LuK Service Info

Part Nr. 631 3082 09/19/10/11 & 12 – 310 TBFR

**Art.-Nr.: 631 3082 09
631 3082 19
631 3082 10
631 3082 11
631 3082 12**

Info: New design / Neues Design / Nouvelle conception / Nuevo diseño / Nuovo disegno / Nuovo segno

TB1003

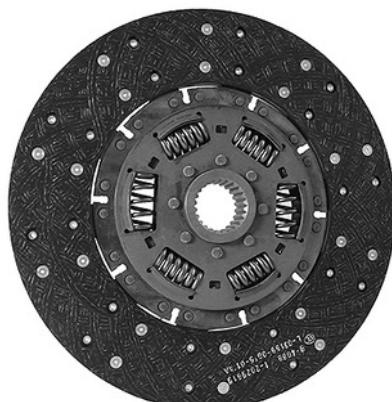
LuK has introduced an increased range of clutches and discs for single 310mm (12") designs fitted to SDF tractors. The new LuK clutch, and discs are fully interchangeable with existing clutches and no modifications are required to the vehicle or flywheel, new fixation Bolts are supplied with new designs. 4340204120 - Cap Head Set M8 x 20 x 1.25mm + Conical Washer.
